Nota van Beantwoording Zienswijzen Ontwerp-Omgevingsvergunning Splitting 155-156b (locatie Boogiebar), Emmen (Barger-Oosterveld) (NL.IMRO.0114.Zaak279749-V701)

Situatie Trekweg 5 i.r.t. nieuw appartementengebouw van 9,4 meter op 13 meter van de erfgrens

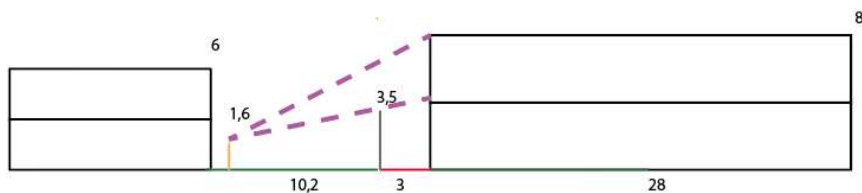
Ligging galerij aan zuidzijde van het pand. Indiener 1 geeft aan dat bewoners in de zon gaan zitten op de galerij en zicht hebben op zijn tuin. Dit geldt ook voor de bewoners van de 2^e verdieping.

Indiener 1 geeft aan dat de afstand tot de erfgrans ongeveer 10 meter is en dat dit ook inbreuk maakt op zijn woongenot.

'Recht op privacy' is in aanleg een privaatrechtelijke aangelegenheid. Tenzij er een evidente privaatrechtelijke belemmering aanwezig is in een bouwplan geeft dit geen weigeringsgrond. De achterliggende woning ligt op zo'n 20 meter van het appartementscomplex en de overburen liggen op 30 meter. In dit licht zijn deze afstanden redelijk groot. De afstanden en bouw mogelijkheden binnen de huidige bestemming geven naar onze mening niet noodzakelijkerwijs reden tot planwijziging op het onderdeel privacy.

Na het gesprek met indieners is er toch gekozen voor planwijziging. Zo wordt er gekozen voor een hogere boomsoort aan de voorkant om zichtlijnen richting overburen te breken. Op deze wijze wordt er minder inbreuk op de privacy beleefd. Aan de achterzijde richting de Trekweg wordt de hoge tuinmuur gehandhaafd en vervalt er een deel balkon op de 2^e verdieping bij het . Ook wordt er voorkomen dat er plaats wordt genomen op de galerij middels afspraken binnen de VVE. Deze keuzes worden door initiatiefnemer gemaakt en zijn door ons akkoord bevonden. Indieners zijn positief over deze planwijziging. Hierdoor wordt er tegemoet gekomen aan de ingediende zienswijzen op het onderdeel privacy.
